Norges
vassdrags- og
energidirektorat

Vår dato: 01.10.2021
Vår ref.: 201907615-55
Arkiv: 317
Deres dato:
Deres ref.:

Godfarfoss kraftverk i kommunene Hol og Nore og Uvdal, Viken - Godkjenning av detaljplan for miljø og landskap

INNTAKSOMRÅDET. Utsnittet av arealbrukskartet hentet fra justerte detaljplaner viser adkomstveien til inntaket. Grønne punkter angir funn av rødlistearter.

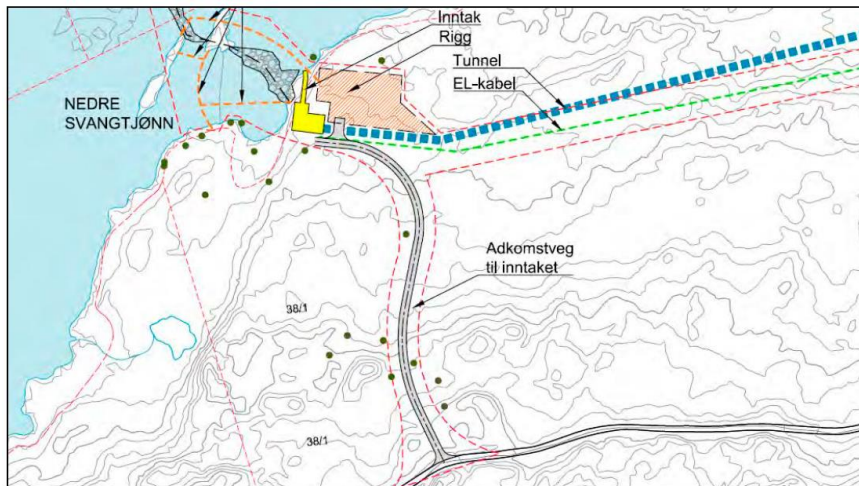
NVE mener den reviderte detaljplanen for miljø og landskap i utgangspunktet er en god plan. Områdene knyttet til Godfarfossen har verdifulle landskapselementer og opplevelsesverdier. Den nye kartleggingen viser også at området har stor verdi for naturmangfoldet. Konsesjonær har involvert relevant fagekspertise og brukt mye tid og ressurser på å finne løsninger som er tilpasset landskapet og naturmangfoldet. Fagekspertisen skal også benyttes videre i anleggs- og driftsperioden. NVE mener engasjementet til konsesjonær er særlig viktig i et prosjekt som dette. Byggingen av Godfarfoss kraftverk er krevende fordi det er mange hensyn som skal ivaretas. Vi vil i den anledning understreke viktigheten av tydelige krav og god informasjon til entreprenøren for å forhindre utilsiktet transport og anleggsarbeid utenfor arealavgrensingen for anlegget.

Resultatene fra undersøkelsene som ble gjennomført i september 2020 viser at området har stor verdi for naturmangfoldet. Reviderte planer og BioFokus-notat 2020-57 viser hvordan utbyggingen skal gjennomføres for å ivareta disse verdiene på best mulig måte. Hensynet til naturmangfoldet er vurdert i NVEs godkjenning av planendring og det er satt vilkår. NVE forutsetter i likhet med Statsforvalteren, Miljødirektoratet og Naturvernforbundet at prosjektet bygges i samsvar med planene. Vi vil understreke viktigheten av at inngrepsgrensene markeres tydelig i felt med bruk av alpingjerder eller tilsvarende. Arbeidet med fysisk merking i felt skal utføres i samarbeid med landskapsarkitekt og biolog som beskrevet i forelagte detaljplaner. Eksakte inngrepsgrenser skal måles inn og tegnes i et revidert arealbrukskart som sendes NVE ved oppstart av arbeidene. Dersom konsesjonær i samråd med nevnte fagekspertise, mener det er inngrepsgrenser på land som ikke trenger å merkes fysisk, skal dette begrunnes ved oversendelse av arealbrukskartet. På bakgrunn av dette setter NVE vilkår.

- Dere skal orientere oss om når anleggsarbeidet starter og når anlegget blir satt i drift. Vi skal også orienteres ved viktige eller kritiske faser.
- Før anleggsarbeidet starter skal inngrepsgrenser og forekomster av rødlistearter innenfor inngrepsgrensene markeres tydelig i felt. Arbeidet med fysisk merking skal utføres i samarbeid med landskapsarkitekt og biolog som beskrevet i forelagte planer. Endelige inngrepsgrenser skal markeres i et revidert arealbrukskart som sendes NVE ved oppstart av arbeidene.

KRAFTSTASJONEN. Stasjonsbygget plasseres i en utsprengt byggegrop tett på terrenget. Fasaden får horisontale trespiler og det etableres vegetasjon på taket. Fjellskjæringene får et noe dempet uttrykk.

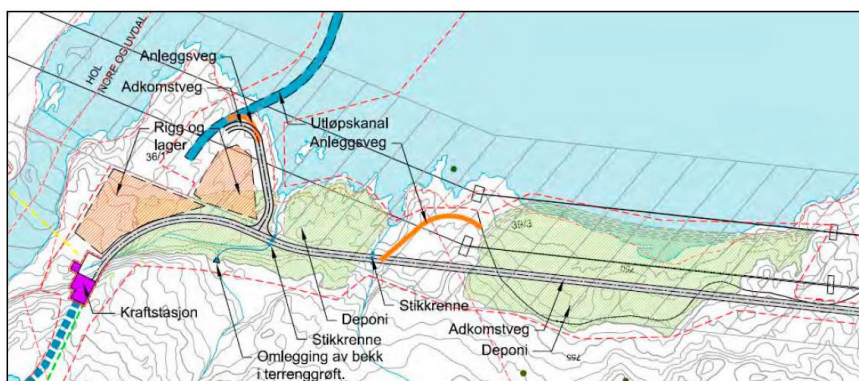
I gjeldende konsesjon er det lagt vekt på at kraftstasjonen skal få en god tilpasning til terrenget og landskapet, og at de visuelle virkningene blir så små som mulig. NVE mener forelagt detaljplan viser en godt tilpasset stasjonsbygning som fremstår som dempet i terrenget. Kraftstasjonen, trafo og kontor er bundet sammen med bruk av kledning.

Vedlegg: Arealbruksplan hentet fra justert detaljplan for miljø og landskap mottatt 8.12.2020.

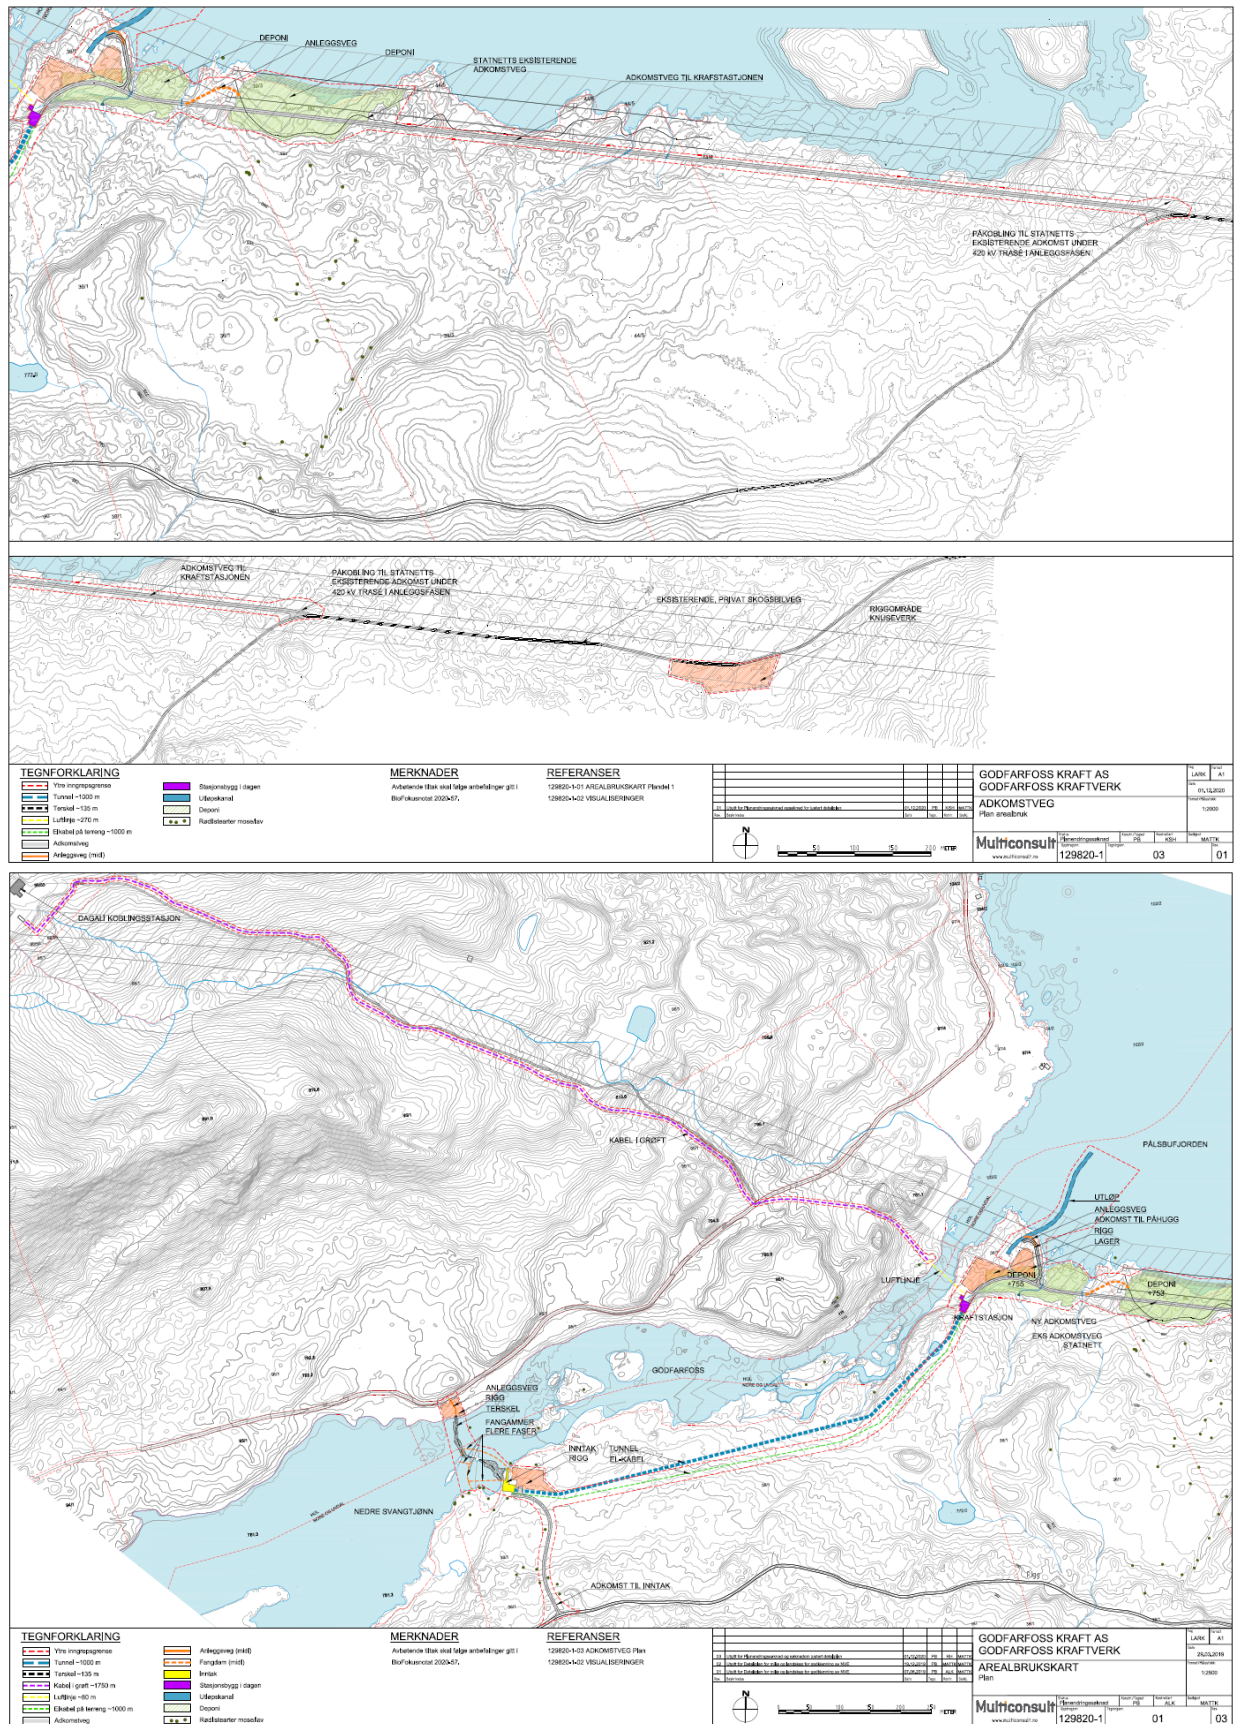
Utløpskanalen fra kraftstasjonen kan etter NVEs syn bli et stort terrenginngrep som blir godt synlig lokalt. Plasseringen av kanalen har vekslet under konsesjonsbehandlingen med utløp i Pålsbufjorden og utløp i elva. I departementets merknader til vilkårene post 6 står det bl.a. følgende: «I utgangspunktet er NVE av sikkerhetsmessige årsaker skeptisk til at utløpskanalen skal være åpen. Utforming av utløpskanalen og mulige avbøtende tiltak må vurderes som del av en detaljplan. Bl.a. bør det vurderes om det bør etableres en kulp ved utløpet for å hindre tørrlegging i situasjoner med driftsstans av hensyn til fisk.» I konsesjonen er det i tillegg lagt til grunn at utløpskanalen skal utformes slik at den blir så kort som mulig. Detaljplanen beskriver hvordan utløpskanalen skal tilpasses terrenget. Påhugget til utløpskanalen er lagt så langt ut mot Pålsbufjorden som teknisk mulig. Kanalen får en buktene form som tilpasses ut mot lavbrekk i reguleringssonen i fjorden. Kanalen vil ligge i fjell de første 100 meterne. Ved tunnelpåhugget blir skjæringen minst 10 meter høy og deretter avtar høyden. Konsesjonær antar at det er en del løsmasser i reguleringssonen i Pålsbufjorden. Utløpet sikres med gjerde langs skjæringskanten ned mot fjorden. I reguleringssonen legges skjæringene med skråning på minimum 1:2 og tilpasses terrenget. Detaljplanen lister opp føringer for arbeidet slik at utløpskanalen blir tilpasset landskapet på best mulig måte. Utover det som er nevnt skal det bl.a. sprenges så presist og lite som mulig. NVE mener beskrivelsene i detaljplanen viser at konsesjonær skal ta hensyn til landskapet og bygge utløpskanalen iht. føringene i konsesjonen. Vi legger til grunn at konsesjonær er kjent med viktigheten av at utløpskanalen tilpasses landskapet på best mulig vis og beskrivelsene videreformidles til de som skal utføre arbeidet. En godt tilpasset utløpskanal er også avhengig av at tilgrensende terreng er ivarettatt på en skikkelig måte i anleggsperioden. Vi forutsetter at konsesjonær gjør nødvendig tiltak for å skåne terrenget som grenser mot utløpskanalen.

Deponiene vil være blant de største inngrepene i landskapet ved realisering av anlegget. NVE vil derfor ha et tydelig fokus på at disse får en god tilpasning til landskapet. Dette vil kreve godt samarbeid mellom konsesjonær, entreprenør og NVE. NVE stiller seg positive til at tunnelmassene fra prosjektet behandles som en ressurs og anvendes til samfunnsnyttige formål. Vi gjør oppmerksom på at konsesjonær iht. konsesjonsvilkårene post 6 «plikter å skaffe seg varig råderett over tippene og andre områder som trengs for å gjennomføre pålegg som blir gitt i forbindelse med denne post». Dersom det blir aktuelt å anvende masser fra tippene i kommunalt eller regionalt godkjente prosjekter, skal det innhentes samtykke fra NVE i forkant. NVE mener det er usikkert hvilken avsetning det blir av tunnelmassene. For å ivareta landskapsvirkningene av deponiene, er det innarbeidet vilkår knyttet til deponiene og riggområdene. Blant annet er det innarbeidet vilkår om at det skal utarbeides en mer detaljert plan for sluttarrondering og istandsetting av deponiene og riggområdene. Planen må blant annet beskrive hvordan sluttarronderingen av tippene er tenkt utført slik at de passer inn i terrenget. Videre må retningslinjer for utforming av overflaten og metode og mål for revegeteringen beskrives. Det må gå

- Adkomstveiene skal legges lavt og tilpasses terrenget. Adkomstveiene skal ikke være et deponi for overskuddsmasser.
- Det skal utarbeides en mer detaljert plan for sluttarrondering og istandsetting av deponi og riggområdene. Planen skal forelegges NVE for godkjenning i god tid før oppstart av istandsetting.
